**DOCUMENTO DE ACLARACIONES Y  
RESPUESTAS A CONSULTAS RECIBIDAS  
90008797 - LICITACIÓN OBRAS PARA LA RENOVACIÓN  
DEL SISTEMA DE EXTINCIÓN DE INCENDIO  
PARA BODEGA CUMMING.**

**DETALLE: FUNDACIÓN PARA ESTANQUES DE ACUMULACIÓN**  
ESC 1:10 / 1:100

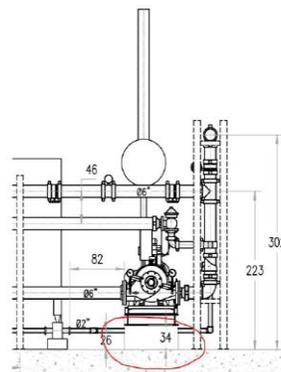
73. Se solicita informar la responsabilidad del estudio mecánica de suelo en sala de bombas, en relación con la carga y peso para la construcción de los cimientos de estanques, además de indicar el espesor de la base existente a demoler por parte del contratista para dimensionar el retiro de escombros, preparación de sello fundación, relleno estructural (según normativa). y en que ítem se deberá detallar este valor en el "FORMULARIO DE PRESENTACIÓN OFERTA ECONÓMICA" (Itemizado).

Tal como se muestra en la imagen de la pregunta 73, se debe realizar una fundación adecuada y la empresa adjudicada deberá hacer el estudio que corresponda para construir la losa solicitada. Ver aclaración N°2 ítem 4.11 del itemizado.

[Ver respuesta N°55](#)

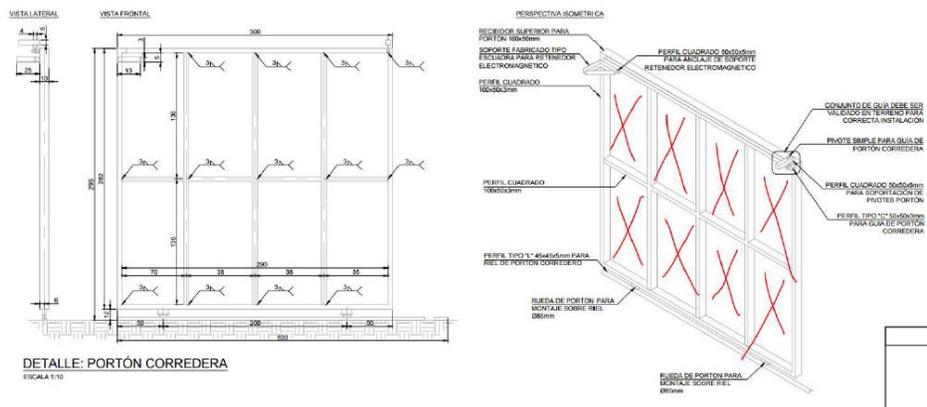
83. Favor indicar la materialidad de la cara del recubrimiento del portón indicada con una X en rojo en la imagen y en que ítem se deberá detallar este valor en el “FORMULARIO DE PRESENTACIÓN OFERTA ECONÓMICA” (Itemizado).

El nuevo revestimiento de muros será un panel isopol o similar, de 50mm de espesor y con ZINC de 0.5 mm por ambas caras, pre pintado, de color blanco RAL: 9003. Se incorpora en cuadro de precios, ver aclaración N°2
